Keuringsverslag van een elektrische laagspanning- en zeer lage spanningsinstallatie

NIET CONFORM

Straatnaam	Stationsstraat
Huisnummer	19
Busnummer	
Postcode	3570
Gemeente	ALKEN
Land	België

Afbeelding schakel- en verdeelbord:

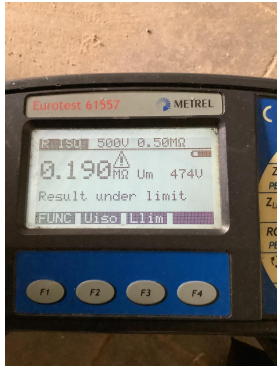
- I2.02 De waarde van de isolatieweerstand van één of meerdere stroombanen is kleiner dan 0,5M ohm. (Boek 1 Onderafdeling 6.4.5.1.)
- I3.07 Een demonteerbaar aansluitstuk (aardingsonderbreker) dient aangebracht te worden in de aardgeleider teneinde de meting van de aardweerstand mogelijk te maken. (Boek 1 Onderafdeling 5.4.3.5.)

- I5.01 De aanduiding van de stroomkringen en/of apparatuur, aansluitklemmen, enz dient aangebracht of vervuldigd te worden. (Boek 1 Onderafdeling 3.1.3.1. en 3.1.3.3.A. en 5.1.6.1)

- I5.11 Niet gebruikte invoeringen van het verdeelbord zijn niet correct of onvoldoende afgedicht. (Boek 1 Afdeling 5.1.4. en 4.2.2.3.)
- I5.12 De doorsneden van de interne verbindingen en/of van de verdeelrails in het bord zijn onvoldoende. (Boek 1 Onderafdeling 4.4.1.1. en 4.4.1.5.)

- I5.13 Metalen behuizing van het verdeelbord (Klasse 1) is niet geaard. (Boek 1 Onderafdeling 4.2.3.2. en 5.4.4.2.)
- I5.14 De nominale spanning dient duidelijk vermeld te worden op een oordeelkundig gekozen plaats. (Boek 1 Onderafdeling 3.1.3.3.)

18.09 Bij aansluiting van meeraderige geleiders dient men aangepaste adereindhulzen te gebruiken. Bvb in bord 3 (Boek 1 Onderafdeling 5.2.6.1. en 1.4.1.2.)
